改善箇所説明図

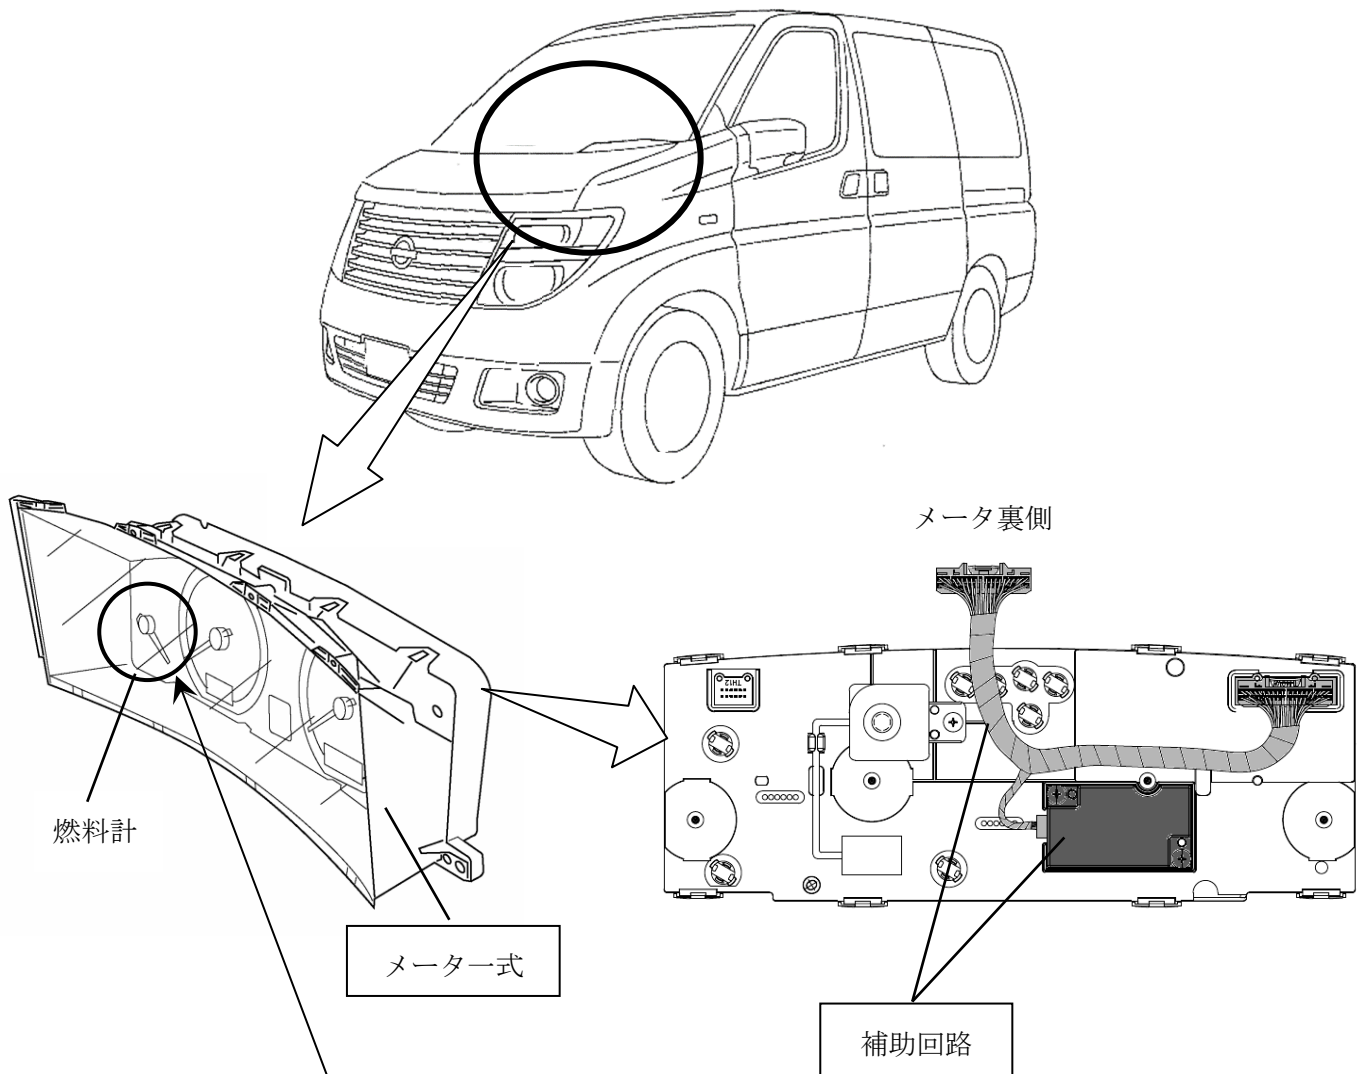
基準不適合発生箇所

コンビネーションメータにおいて、燃料計回路が不適切なため、回路内の抵抗素子の発熱や計器内の照明などの熱により、メータ内の基板が熱膨張を繰り返し、回路が断線することがある。そのため、燃料計の指示値が高くなり、燃料が無くなったことに気づかず、最悪の場合、走行中にエンストして再始動できなくなるおそれがある。

改善の内容

全車両、燃料計回路に補助回路を追加またはメーター式を交換する。

識別：銀色のシールをモデルナンバープレートの右横に貼り付ける。
